改善箇所説明図

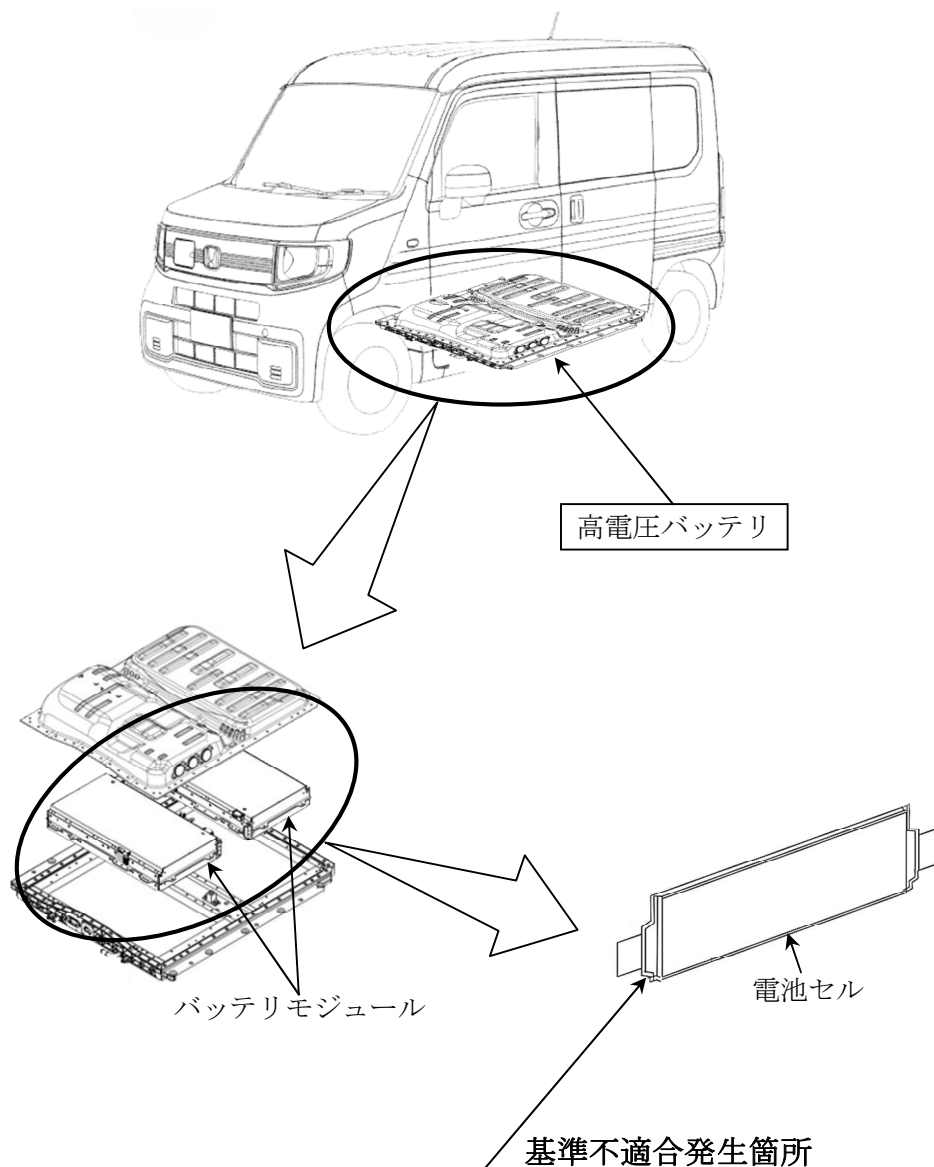
電動機用電源装置において、高電圧バッテリー内の電池セルを製造する治具の管理が不適切なため、セル内部に異物が混入したものがある。そのため、異物がセルを構成する電極層まで貫通すると、電解液が漏れてパワーシステム警告灯が点灯する。そのまま使用を続けると、バッテリーの出力が低下し加速不良となる。また、低温環境下で電解液により温度センサが損傷するとフェールセーフが働き、バッテリーの出力を停止させて、走行継続不可警告灯が点灯し走行不能となるおそれがある。

全車両、高電圧バッテリーを良品と交換する。

注： は交換部品を示す。

識別：車台番号打刻の下三桁目上部に黄色ペイントを塗布する。
